Oslo kommune
Plan- og bygningsetaten

Byggeplass:	Kvæernerbyen - felt B1, trinn 1	Eiendom:	236/40/0/0
Tiltakshaver:	Lodalen Utvikling AS	Adresse:	Pb. 6666 St.Olavs plass, 0129 OSLO
Søker:	Løvseth + Partners AS	Adresse:	Kristian Augusts gate 19, 0164 OSLO
Tiltakstype:	Blokk/bygård/terrassehus	Tiltaksart:	Oppføring

KVÆRNERBYEN – FELT B1, TRINN 1 – RAMMETILLATELSE

Svar på søknad om tillatelse for tiltak etter plan- og bygningslovens § 20-1. Vilkår for igangsetting.

Dispensasjon fra § 4.2 vedrørende plassering av bebyggelse (fasadevegg i akse C.1-D.1 og akse 26-28).

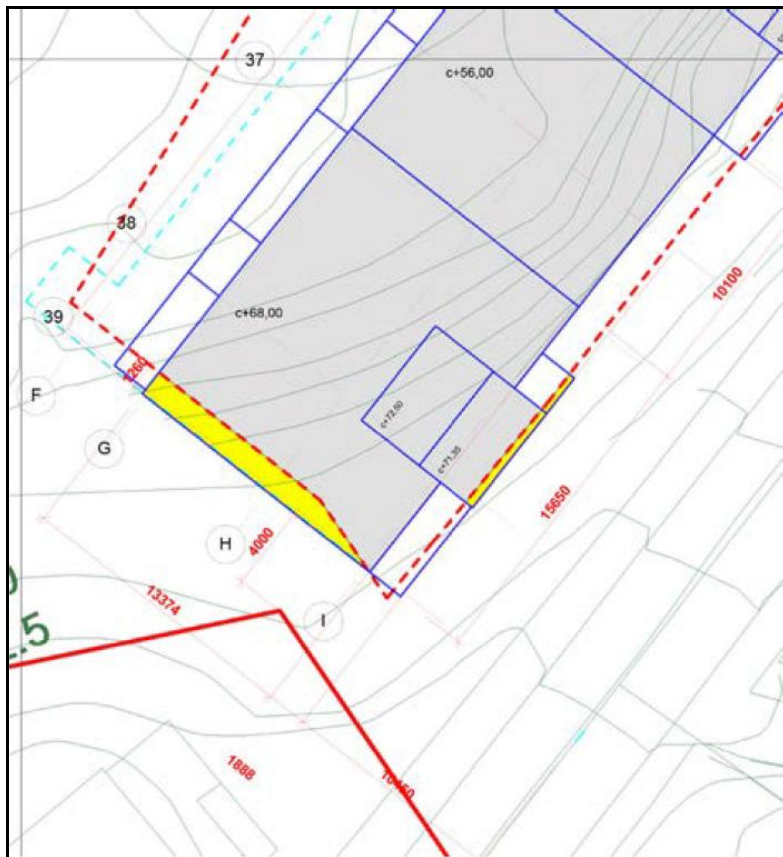
Søkers beskrivelse: Yttervegg ligger 0,55 m respektive 0,86 m utenfor byggegrense som maksimum. Balkonger i disse posisjonene krager 1,82 m ut fra ytterliv vegg. De overskrider dermed reguleringsbestemmelsene for utragende balkonger med 0,38 m respektive 1,12 m som maksimum. Kjeller under terreng overskrider også byggegrensen (grønn linje på illustrasjon).

Søkers begrunnelse: De marginale overskridelsene av byggegrensene skyldes at bygget har rettlinjede fasader for å gi rasjonelle konstruksjoner og planløsninger, mens byggelinjen kurver parallelt med veien. Ingen av disse små overskridelsene vurderes å påvirke forhold for nabobebyggelse eller Enebakkveien. En kompensasjon for overskridelsen er spalten i bebyggelsen inn mot gårdsrommet som åpner opp og reduserer volumvirkningen av byggene og som gir gangforbindelse inn og ut av gårdsrommet. Balkonger ønskes her for å variere fasadene mot naboskapet og markere adkomsten til gårdsrommet og for å få sol og utsikt mot syd til de aktuelle leilighetene.

Naboer mener at reguleringsplanen allerede gir en utbygging som i sterk grad vil belaste området og at dispensasjoner fra byggegrenser og byggehøyder generelt vil øke denne belastningen.

Hensynet bak byggegrensen er at den skal ivareta avstand fra vei og sikre plass for inngangssoner og vegetasjonsbelter mellom veien og bebyggelsen. Ettersom reguleringsplanen åpner for å ha inngangspartier utenfor byggegrensen, vil fotavtrykket til et eventuelt inngangsparti kunne legge beslag på et tilsvarende areal uten at dette må behandles som en dispensasjon. Fotavtrykket for overskridelsene i søknaden har dessuten et betydelig mindre omfang enn det som kunne ha vært tillatt. Staten mener at hensynet bak bestemmelsen dermed ikke blir vesentlig tilsidesatt.

Byggegrensen følger veiens kurvatur i en buet linje 5 meter fra kant regulert vei. Bygningens fasader omsøkes i rette linjer med faste akseavstander mellom konstruksjonens bærende elementer. Det ville ha vært mulig å bygge en buet fasade, men det gir konstruktive utfordringer, det er kostbart og det har ikke vært intensjonen med byggegrensens kurvatur. Ved maksimal overskridelse vil bygningen fremdeles ligge over 4 meter fra veien. Fordelen med dispensasjonen er at leilighetsstørrelser, konstruktive betingelser og krav til uteareal vest for bebyggelsen lar seg oppfylle. Ulempen dette kan ha for naboenes oppfatning av bygningens høyde eller av avstanden fra bebyggelsen, vurderes å ikke være av vesentlig betydning.

Plan- og bygningsetaten konkluderer med at hensynene bak reguleringsplan og bestemmelser ikke blir vesentlig tilsidesatt, at fordelene er klart større enn ulempene og at dispensasjon etter en helhetlig vurdering kan gis.

Dispensasjon fra § 4.2 vedrørende plassering av bebyggelse (fasadevegg i akse 39 i sørvest).

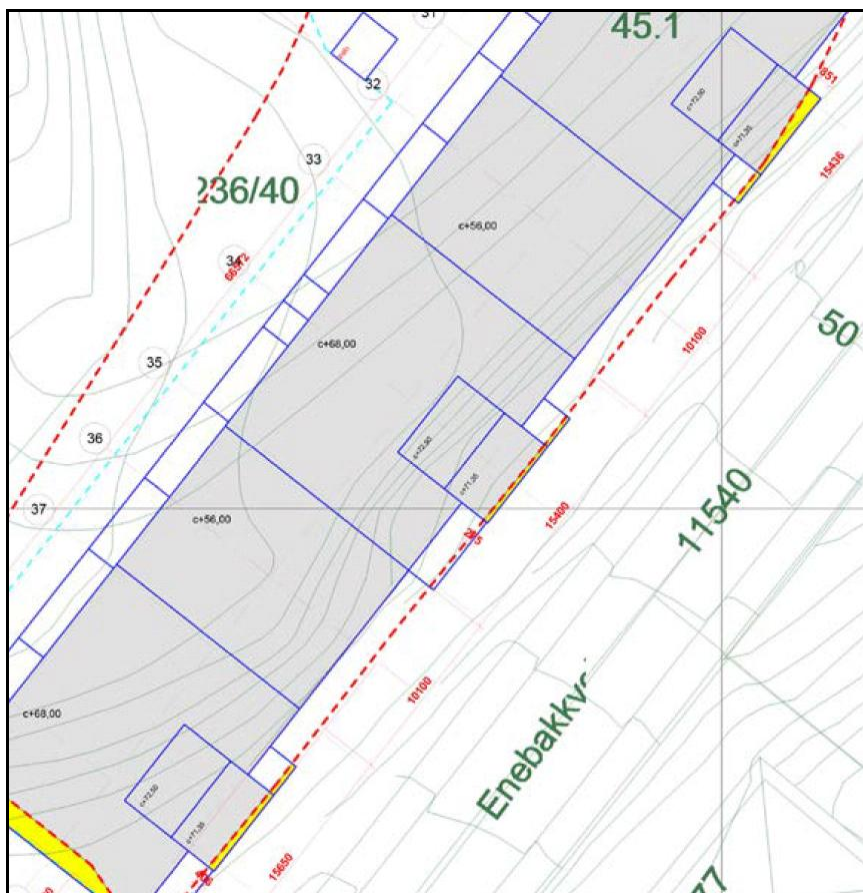
Søkers beskrivelse: Byggegrense overskrides her med 1,3 meter mot nabotomt som eies av kommunen ved EBY. Avstand til nabogrense er 4 meter slik at generelle krav i TEK er oppfylt for avstand til nabo.

Søkers begrunnelse: Byggegrensen i reguleringsplanen har tilfeldige retninger mot nabotomten på dette stedet, der knekken virker lite tilpasset boligbebyggelse som helst bør ha rette vinkler. Overskridelse av grense mot nabotomt skyldes nettopp behov for rette vinkler og rasjonalitet for leilighetene for optimalt arealbruk. Overskridelsen påvirker ikke naboer på motsatt side av Enebakkveien fordi byggegrense mot Enebakkveien ville gjort det mulig å strekke selve fasaden lengre mot kommunens tomt. At hovedfasaden mot Enebakkveien ligger med cirka 2 meter avstand til byggegrense (unntatt tårnene) kan oppfattes som kompensierende i forhold til naboer.

Naboer mener denne dispensasjonen vil redusere synsvinkelen til utsikt sett fra naboene bak tiltaket.

Hensynet bak byggegrensen mot sørvest er at den ivaretar en avstand fra nabo på 4 m. Det ble ikke tatt en grundigere vurdering om det er hensiktsmessig å la bygningen følge byggegrensen i detalj. Overskridelsen ivaretar fremdeles en avstand på 4 m fra nabo. Hensynet bak byggegrensen, blir dermed ikke tilsidesatt.

Dersom et nybygg skulle følge byggegrensen, ville man ha fått en stump vinkel på gavlfasaden uten synlig logikk. Det ville konstruksjonsmessig være fordyrende. Det er et praktisk poeng at boligbygg i størst mulig grad har rette vinkler. Forslagsstiller kunne ha valgt å legge bygningen 5,3 meter fra eiendomsgrensen og ivareta reguleringsplanen. Det ville imidlertid ha gått på bekostning av bredden av mellomrommene i bebyggelsen som skal sikre utsikt fra Kværnerkolonien. Plan- og bygningsetaten ser ikke at det kan være noen ulemper med denne dispensasjonen fordi den reduserte utsiktsvinkelen fremstår som uvesentlig samtidig som en reduksjon av mellomrommet ville fremstå som en vesentlig forringelse for naboene.

Plan- og bygningsetaten konkluderer med at hensynene bak reguleringsplanen ikke blir vesentlig tilsidesatt, at fordelene er klart større enn ulempene og at dispensasjon etter en helhetlig vurdering kan gis.

Dispensasjon fra § 4.2 vedrørende plassering av bebyggelse (trappetårn og inngangsparti i akse 38, 34, 30).
Søkers beskrivelse: Yttervegg ligger henholdsvis 0,40 m, 0,28 m og 0,85 m utover byggegrense som maksimum for trappetårnene.

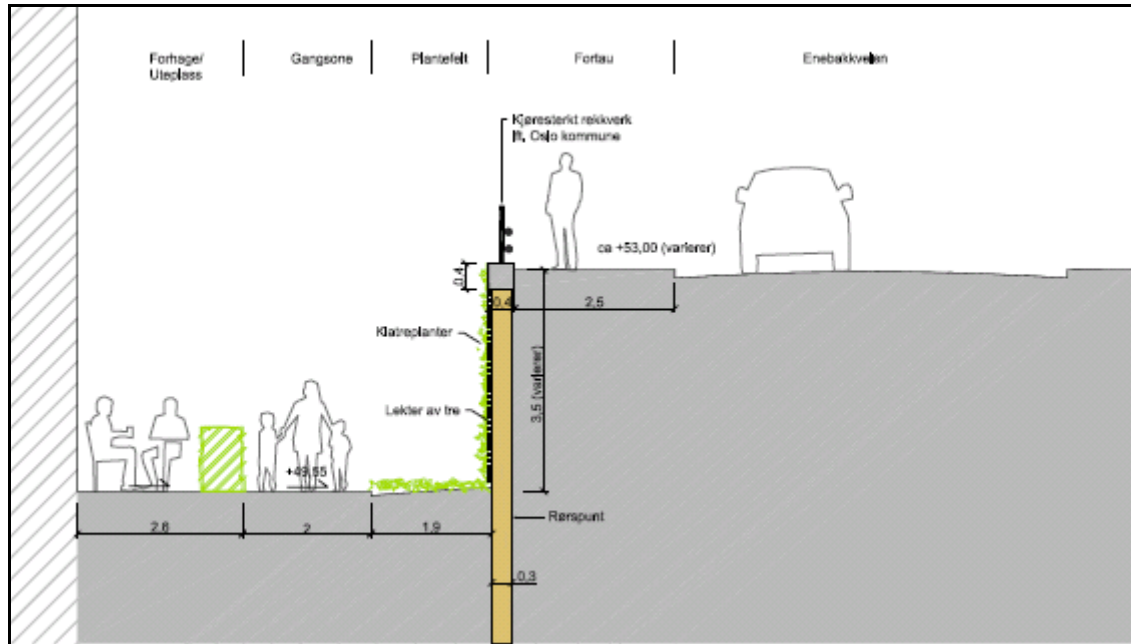
Søkers begrunnelse: Selve hovedfasaden ligger med ca 2 m avstand til byggegrensen, mens trappetårnene overskrider byggegrensen marginalt. Forhold for nabobebyggelsen langs Enebakkveien påvirkes lite av overskridelsene. Trappetårnene gir dessuten en oppdeling av fasadene som reduserer volumvirkningen av fasadene og gir en fasadeoppdeling mer tilpasset nabobebyggelse. At hovedfasaden mot Enebakkveien ligger med avstand til byggegrense kan oppfattes som kompensierende i forhold til naboer.

Hensynet bak byggegrensen er at den skal ivareta avstand fra vei og sikre plass for inngangssoner og vegetasjonsbelter mellom veien og bebyggelsen. Reguleringsplanen åpner opp for at inngangspartier kan ligge utenfor byggegrensen. I dette tilfellet ligger hele fasaden godt tilbaketrukket fra byggelinjen og svært lite av inngangssonen går over byggegrensen, det gjør den imidlertid i full høyde. Fotavtrykket til inngangen kunne legges beslag på arealet i en etasje uten at dette er en dispensasjon. Etaten mener at hensynet bak bestemmelsen dermed ikke blir vesentlig tilsidesatt.

Fordel ved å gi dispensasjon er at hovedfasaden legges nesten 2 m fra byggegrensen mens trappetårnene overskrider grensen med henholdsvis 40, 28 og 85 cm. Ettersom byggegrensen ligger 5 m fra regulert kant vei, vil det fremdeles være over 4 m fra regulert vei på ethvert punkt langs fasaden. Trappetårn som trekkes ut fra fasadelivet gir variasjon til fasaden slik at den ikke oppfattes som lang og monoton.

Plan- og bygningsetaten konkluderer med at hensynene bak reguleringsplan ikke blir vesentlig tilsidesatt. Fordelene er klart større enn ulempene. Dispensasjon kan etter en helhetlig vurdering gis.

Dispensasjon fra § 4.2 vedrørende plassering av bebyggelse (etablering av støttemur i eiendomsgrense).

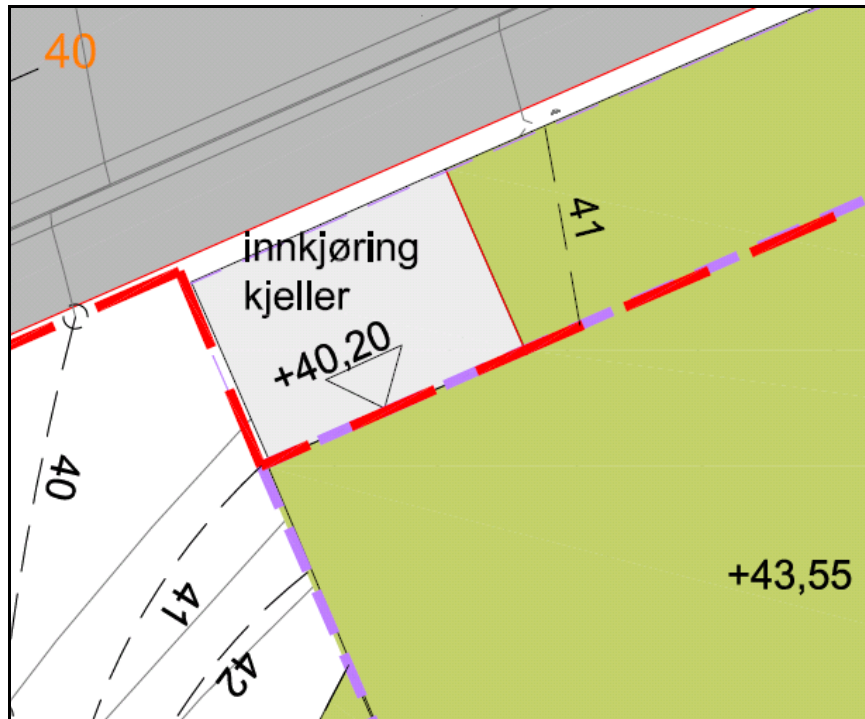
Søkers beskrivelse: Mot Enebakkveien anlegges støttemur som en spuntvegg mot fortau i eiendomsgrense. Det vil her bli en utvidelse av fortauet i forbindelse med etablering av støttemuren. Detaljering av støttemur med kjøresterkt rekkverk må gjøres i dialog med Bymiljøetaten.

Søkers begrunnelse: Dispensasjonen gjelder for oppføring av en permanent konstruksjon utenfor byggegrensen. Dette er egentlig et veiltak, men søkes som en del av byggesaken for enkel

saksbehandling. Tiltaket kunne subsidiært vært omsøkt som et veiltak og hadde da ikke vært en dispensasjon.

Hensynet bak byggegrensen er at den skal ivareta avstand fra vei og sikre plass for inngangssoner og vegetasjonsbelter mellom veien og bebyggelsen. Støttemur mot vei med utvidet fortau er også et tiltak for å sikre fortauet mot utglidning, gi fortauet en ønsket bredde og skape plass for inngangssoner og vegetasjonsbelter mellom veien og bebyggelsen. Støttemuren er ikke en direkte del av byggetiltaket, men den utløses som en konsekvens av tiltaket. En skråning uten støttemur kunne ha vært en alternativ løsning. Støttemuren tilsidesetter etter Plan- og bygningsetatens vurdering ikke hensynet i reguleringsplanen i vesentlig grad fordi byggegrensen primært skal sikre avstand mellom veien og bebyggelsen.

Fordelen med støttemuren er at den gir mulighet for utvidelse av fortauet, den sikrer veien og fortauet mot utglidning og den tilrettelegger for bedre arealbruk av arealet mellom bebyggelsen og veien. Fortauet må sikres med rekkverk som må tåle en påkjørsel. Det etableres trapper fra fortauet til inngangssonene.

Plan- og bygningsetaten konkluderer med at hensynene bak reguleringsplanen med bestemmelser ikke blir vesentlig tilsidesatt og at fordelene er klart større enn ulempene for støttemuren etter en samlet vurdering.
